PIANO TERRITORIALE INFRAREGIONALE COSEF

AMBITO DELLA Z.I.U.

VARIANTE N.8

Relazione illustrativa

PTI ZIU var.8 - Stato di progetto - Modifica n° 1.1
Modifica dello schema funzionale dei lotti produttivi

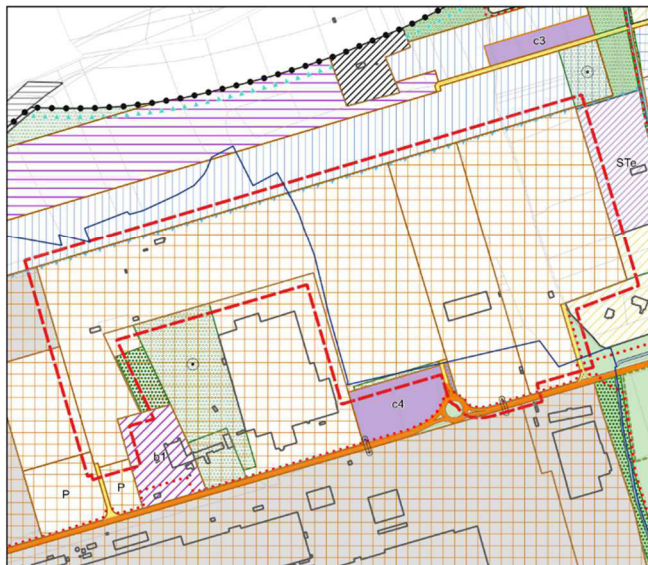
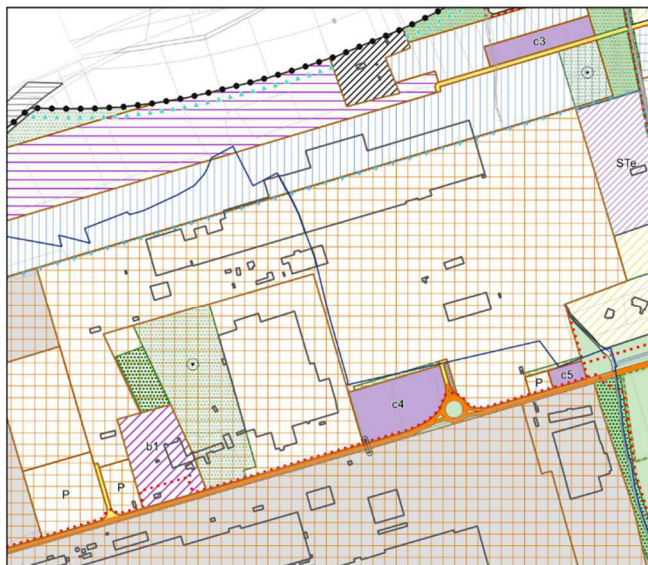
esito della modifica: accorpamento di tre lotti a destinazione “Zona per insediamenti industriali” (art. 6bis delle NTA) situati a nord di via Buttrio per formare un unico lotto produttivo. La viabilità di servizio con funzione di innesto sulla via Buttrio posta a confine del lotto produttivo viene ad esso incorporata (si veda anche mod. n.3)

descrizione e motivazioni: Con il numero 1 (1.1, 1.2, 1.3, 1.4, 1.5) vengono indicate le modifiche alla zonizzazione riguardanti la conformazione dei lotti ovvero lo schema funzionale dei lotti delle zone produttive (art.6, lett.a) delle NTA); tali modifiche sono dettate da esigenze di carattere prettamente operativo-gestionali (aggiornamenti dell'assetto produttivo complessivo ed anche proprietario-catastale).

PTI ZIU var.8 - Stato di progetto - Modifica n° 1.2

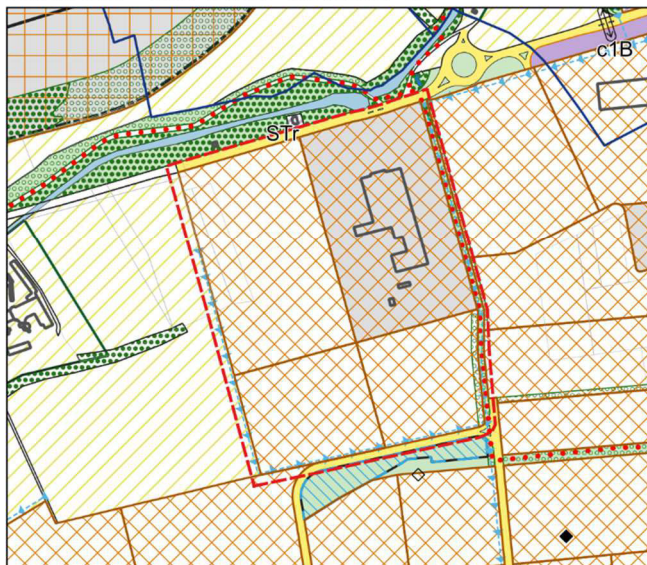
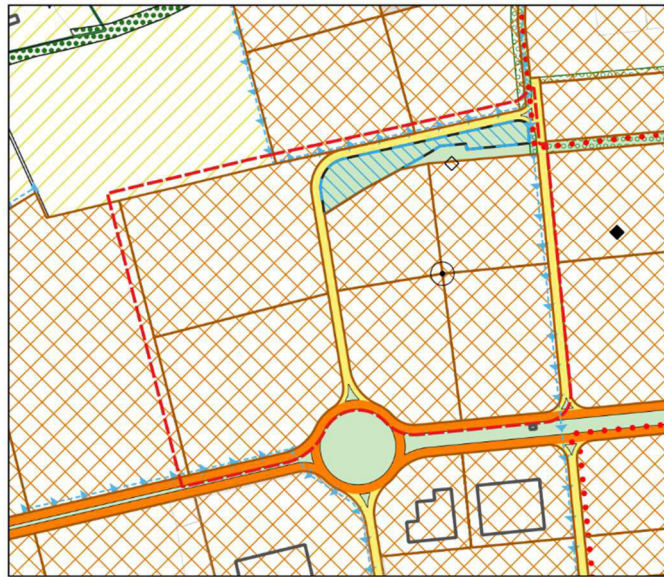
esito della modifica e motivazioni: Accorpamento di due lotti situati a sud di via Ceconi di Monteccon per estendere a sud i due lotti che si attestano sulla strada. La viabilità esistente classificata come viabilità di servizio posta al confine dei lotti produttivi viene incorporata nei lotti produttivi (in relazione agli sviluppi a sud da parte di impresa esistente).

PTI ZIU var.8 - Stato di progetto - Modifica n° 1.3

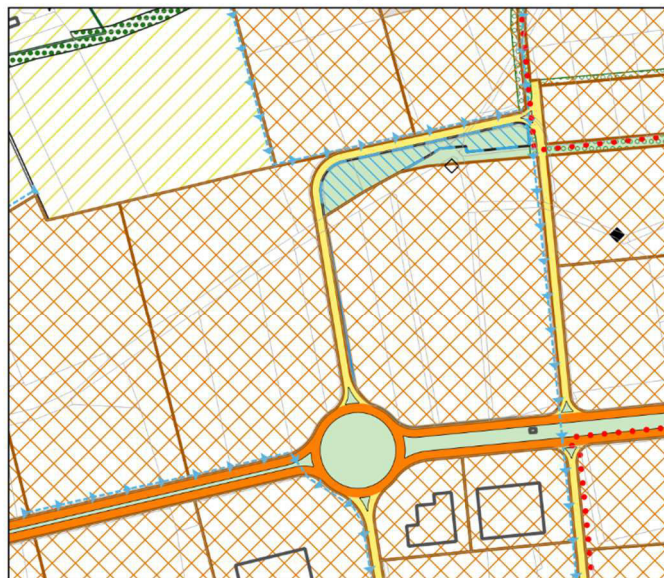
esito della modifica e motivazioni: I lotti produttivi posti a nord di viale dell'Artigianato in corrispondenza della rotatoria di intersezione con via Solari vengono ridefiniti nel loro schema funzionale (in relazione agli sviluppi nel comparto da parte di impresa esistente). I due lotti posti a est ed a ovest della viabilità di servizio vengono rispettivamente accorpati (congiuntamente). I quattro lotti posti ad est della viabilità di servizio vengono uniti in un unico lotto con attestazione su viale dell'Artigianato. I due lotti posti ad ovest, vengono uniti in un unico lotto produttivo. I lotti posti ad est della viabilità non vengono più sottoposti a particolari prescrizioni, di conseguenza viene rimosso lo specifico segno grafico. Lungo la viabilità di servizio (lato est) viene graficamente rappresentata la rete drenante esistente.

PTI ZIU var.8 - Stato di progetto - Modifica n° 1.4
Modifica dello schema funzionale dei lotti produttivi

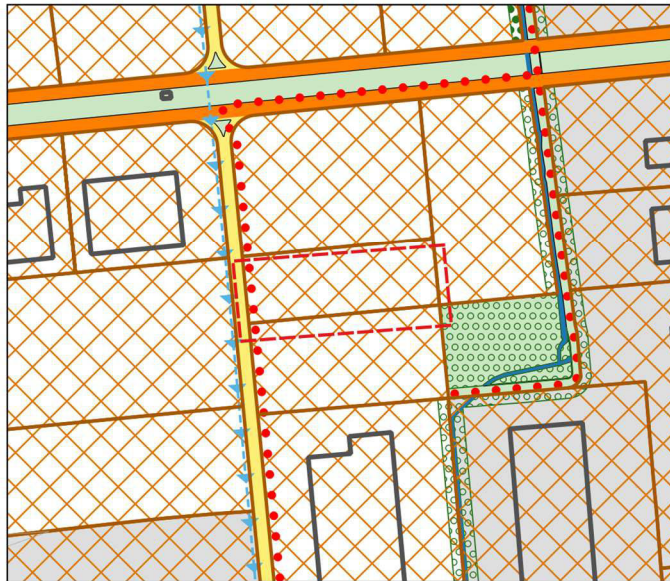
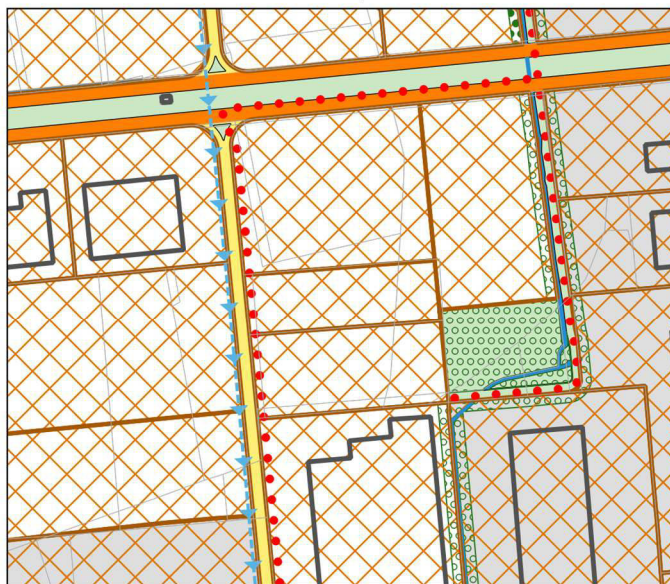
esito della modifica e motivazioni: Il lotto produttivo posto a sud di viale dell'Artigianato e attestante sulla viabilità di servizio, viene rettificato morfologicamente e traslato verso sud per adeguarlo all'assetto catastale e proprietario (aggiornato).

PTI ZIU var.8 - Stato di progetto - Modifica n° 1.5
Modifica dello schema funzionale dei lotti produttivi

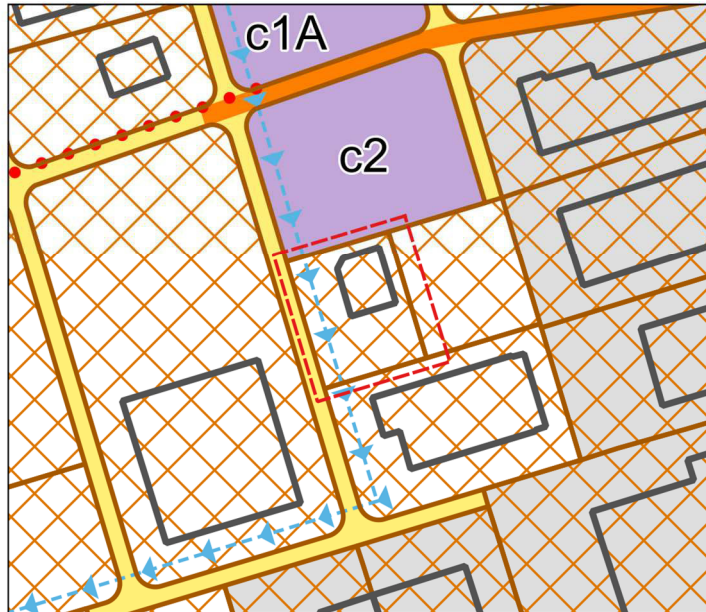
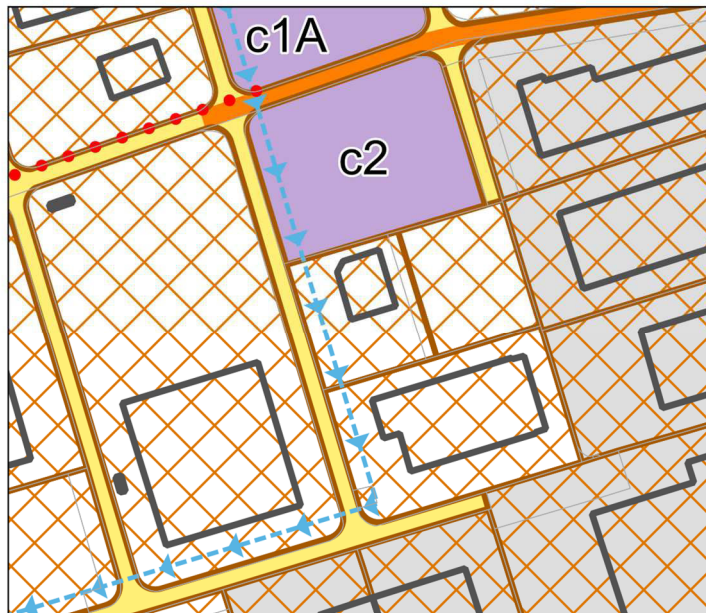
esito della modifica e motivazioni: Il lotti produttivi contigui posti a est di via Jacopo Stellini e contigui al Parcheggio “c2” vengono rettificati nel loro schema funzionale per un migliore bilanciamento dimensionale.

PTI ZIU var.8 - Stato di progetto - Modifica n° 2.1

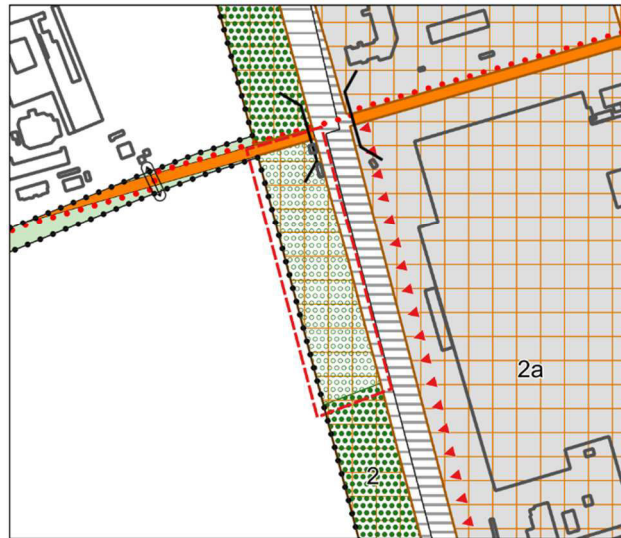
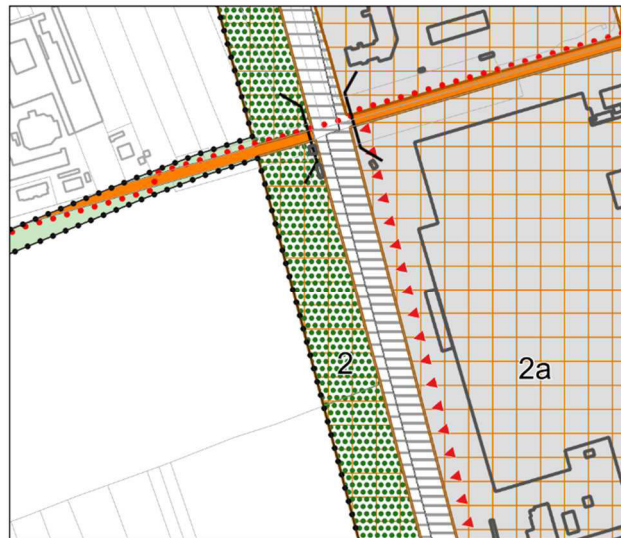
esito della modifica: La superficie indicata come “elementi naturalistici-paesaggistici-morfologici di previsione” posta a sud di via Buttrio, al limite ovest dell’ambito di P.T.I., viene riclassificata in “elementi naturalistici- paesaggistici-morfologici esistenti (aggiornamento stato di attuazione delle previsioni di “verde di mitigazione” rispetto gli abitati posti ancora più ad ovest della ferrovia, esternamente al comparto).

descrizione e motivazioni: Con il n.2 (punti 2.1, 2.2) vengono indicate le modifiche che a seguito di ricognizione, aggiornano lo stato di avanzamento nella realizzazione degli elementi naturalistici di mitigazione indicati come “elementi naturalistici- paesaggistici-morfologici esistenti (art.18.1 delle NTA. In sintesi, tali provvedimenti operano una ricognizione dello stato di fatto degli elementi naturalistici, attualizzando lo stato di avanzamento della loro realizzazione (rispetto a quanto corrispondentemente previsto dal PTI) all’interno dell’ambito consortile.

PTI ZIU var.8 - Stato di progetto - Modifica n° 2.2

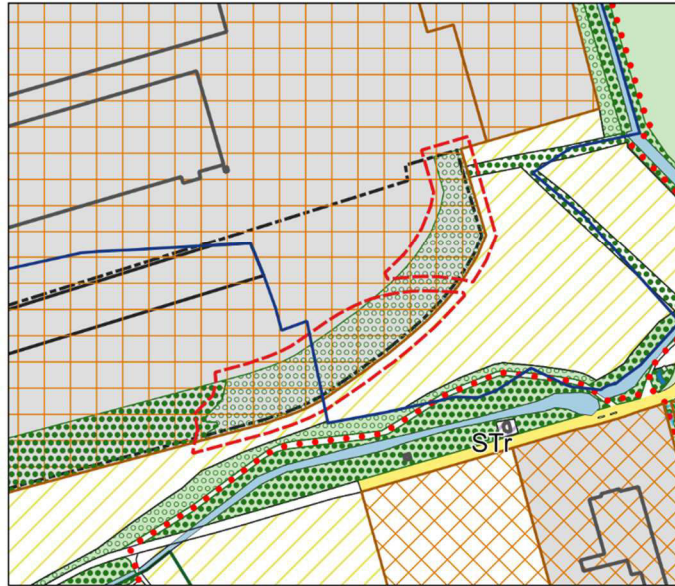
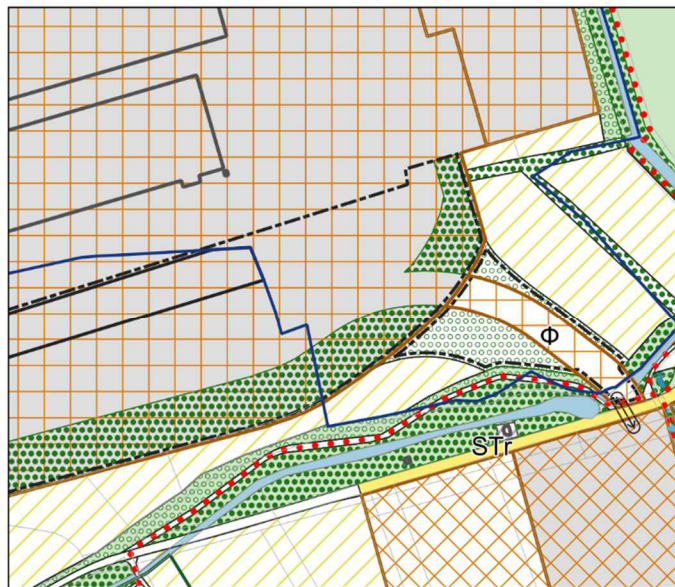
esito della modifica (punto 2.2) e motivazioni: La superficie indicata come “elementi naturalistici-paesaggistici-morfologici di previsione”(art.18.1 delle NTA) posta al confine sud del lotto produttivo (ABS – Acciaierie Bertoli Safau) a cavallo del confine comunale tra Pozzuolo del Friuli e Pavia di Udine viene riclassificata in “elementi naturalistici- paesaggistici-morfologici esistenti (per opportuno aggiornamento dello stato di attuazione del verde dello stabilimento ABS SpA, che indica la progressiva attuazione-realizzazione della fascia di protezione ambientale verso sud, in Comune di Pavia di Udine cioè verso i nuclei edilizi preesistenti). Parte della superficie viene interessata dalla modifica n. 4, cui si rinvia per ulteriori approfondimenti.

PTI ZIU var.8 - Stato di progetto - Modifica n° 3
Nuovo parcheggio "c5" di previsione

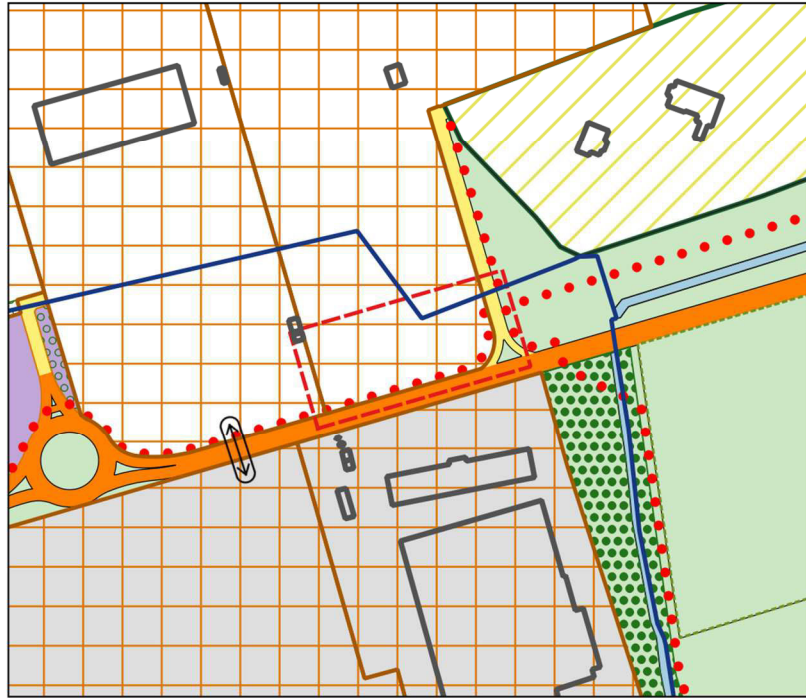
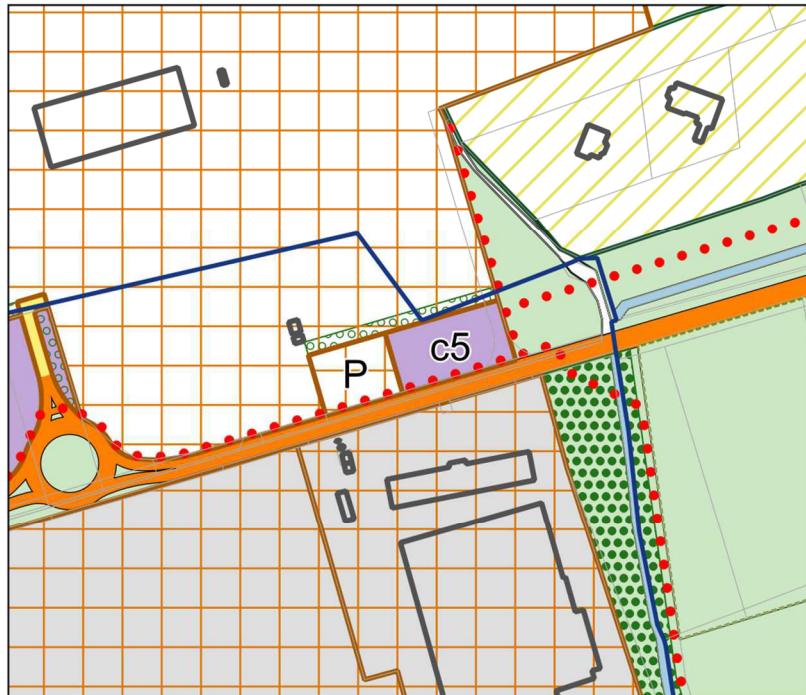
esito della modifica (punto n. 3) e motivazioni: nuovo parcheggio “c5” e parcheggi “pertinenziali produttivi”: parte della superficie orientale del lotto produttivo (ca. 4000mq) posto a nord di via Buttrio viene interessata da modifiche di destinazioni d’uso per introdurre la previsione di nuove aree destinate a parcheggio. La modifica zonizzativa prevede nella parte ovest la localizzazione di parcheggi, che potrà costituire di pertinenza del vicino lotto produttivo posto di fronte, a sud della viabilità. La parte est della modifica viene allocata per un nuovo parcheggio a servizio dell’ambito consortile, identificato con la sigla “c5”. La viabilità di servizio con la relativa aiuola (verde pubblico attrezzato e di connettivo – art.13 delle NTA) che insiste a confine con il lotto produttivo viene incorporata nella superficie del nuovo parcheggio “c5”. La superficie residuale della curva di innesto della viabilità, che ricade all’esterno del parcheggio di previsione viene destinata a verde pubblico attrezzato e di connettivo. La restante viabilità di servizio di penetrazione al lotto produttivo, viene di conseguenza stralciata e destinata a superficie produttiva. La viabilità esistente nello stato di fatto ad est del nuovo parcheggio di previsione, la quale consente l’accesso dalla via Buttrio ai fabbricati residenziali esistenti già ricompresi nella zona per servizi complementari, viene riconosciuta come viabilità di collegamento locale (verde pubblico attrezzato e di connettivo nella vigente variante n.7). L’itinerario ciclabile e pedonale viene lievemente rettificato nel tracciato in prossimità dell’intersezione. Le aree a parcheggio introdotte dalla modifica qui descritta saranno mitigate visivamente da apposita fascia di “elementi naturalistici-paesaggisti-morfologici di previsione” ricadente nel lotto produttivo a nord.

La presente modifica sottrae, in sintesi, superficie produttiva, in virtù di un incremento di funzioni di “servizio”. Sotto questo aspetto viene pertanto ridotto il carico urbanistico ed insediativo della superficie interessata. Si può inoltre osservare un miglioramento delle condizioni di sicurezza della viabilità esistente, attraverso la concentrazione della sosta nell’area con la conseguente possibilità di organizzare gli accessi ed i relativi attraversamenti. La modifica offre inoltre l’occasione per allocare una fascia di elementi naturali con funzione di mitigazione.

PTI ZIU var.8 - Stato di progetto - Modifica n° 4

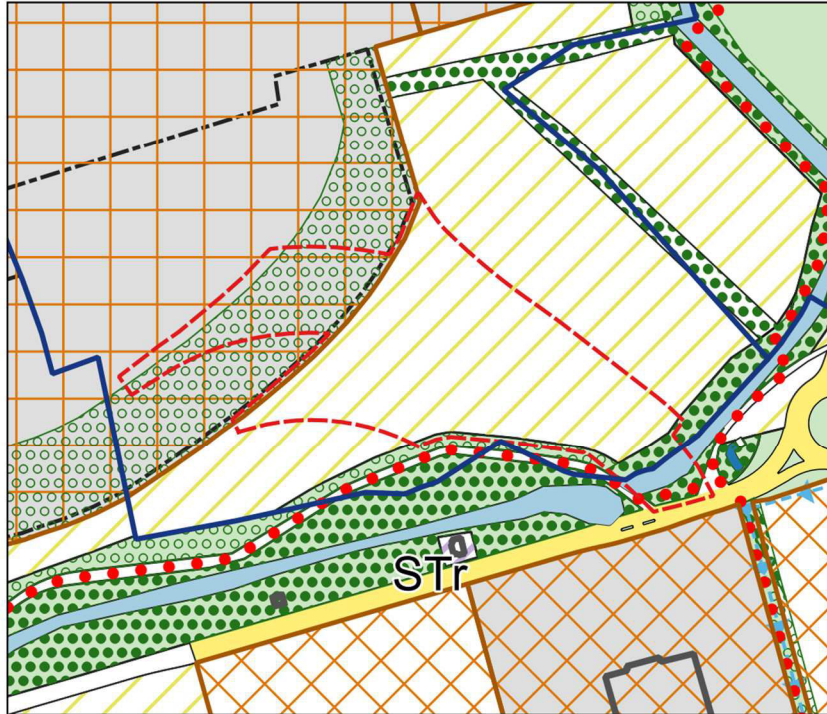
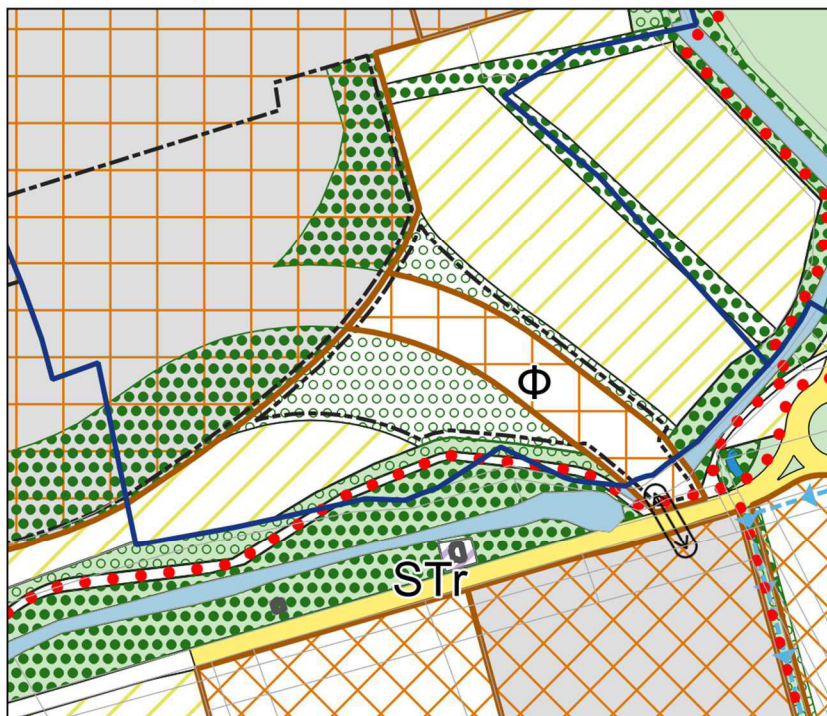
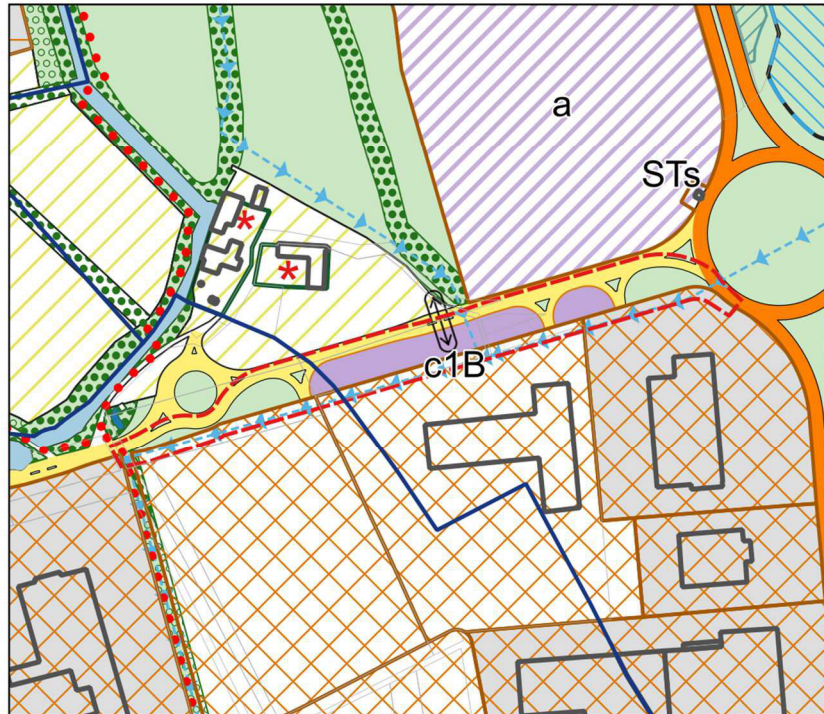
esito della modifica (punto n.4) e motivazioni: La modifica zonizzativa prevede una corsia di (mera) connessione funzionale tra lotti produttivi (lotto ABS – Acciaierie Bertoli Safau ed il lotto produttivo esistente a sud di via Ceconi di Montececon). La modifica consta nella trasformazione di parte della superficie destinata a “Zona per servizi complementari” (art. 18.1-18.2 delle NTA) in “Zona per insediamenti industriali” (art.6bis) ed in quantità minimale nella trasformazione di superfici residuali di “elementi naturalistici-paesaggistici-morfologici” (art.18.1 delle NTA), “verde pubblico attrezzato e di connettivo” e della Roggia di Palma, in “Zona per insediamenti industriali” ed “elementi naturalistici-paesaggistici-morfologici di previsione” (art.18.1 delle NTA). L’area interessata dalla modifica viene perimetrata come “Area a utilizzo condizionato – corsia tecnologica” e disciplinata in modo specifico nelle norme tecniche di piano. La superficie già ricadente nel lotto produttivo, sulla quale insiste anche la previsione di “elementi naturalistici-paesaggistici-morfologici”, viene coerentemente stralciata e compensata in eccedenza dalla allocazione di nuove superficie per elementi naturalistici-paesaggistici-morfologici. Gli stessi vengono posti per raccordare gli elementi naturalistici già presenti a creare una cortina di mitigazione nei confronti degli elementi più sensibili dal punto di vista paesaggistico ed ambientale posti a sud ovest. Le aiuole (verde pubblico attrezzato e di connettivo) presenti sulla viabilità di servizio vengono stralciate. Per il futuro intervento previsto di attraversamento della Roggia di Palma è stata già inoltrata specifica istanza di autorizzazione paesaggistica ordinaria la quale ha ricevuto parere favorevole da parte della Soprintendenza Archeologica, Belle Arti e Paesaggio (prot. 0023753-P dd 23.12.2022). Le opere sono state modificate, rispetto al progetto originario, secondo le indicazioni della Soprintendenza per un migliore inserimento territoriale, la salvaguardia dell’esistente ponticello in mattoni e la riduzione degli impatti. Il progetto originario di realizzazione dell’attraversamento della roggia era stato precedentemente sottoposto a screening di VIA, con esito di non assoggettabilità a VIA sancito con Decreto n.17271/GRFVG del 14.10.2022, da parte della Regione FVG - Servizio valutazioni ambientali (tale progetto, concepito come “tombotto” risultava più impattante rispetto alla soluzione adottata a seguito delle interlocuzioni con la Soprintendenza)³.

La modifica interviene su elementi ambientali e caratterizzanti il paesaggio all’interno del comparto industriale (in particolare la Roggia di Palma). In considerazione di ciò la proposta ha introdotto i possibili elementi compensativi. Per quanto riguarda l’idrografia di superficie la presente modifica n.4 che interessa la Roggia di Palma non prevede in alcun modo l’alterazione del corso d’acqua.
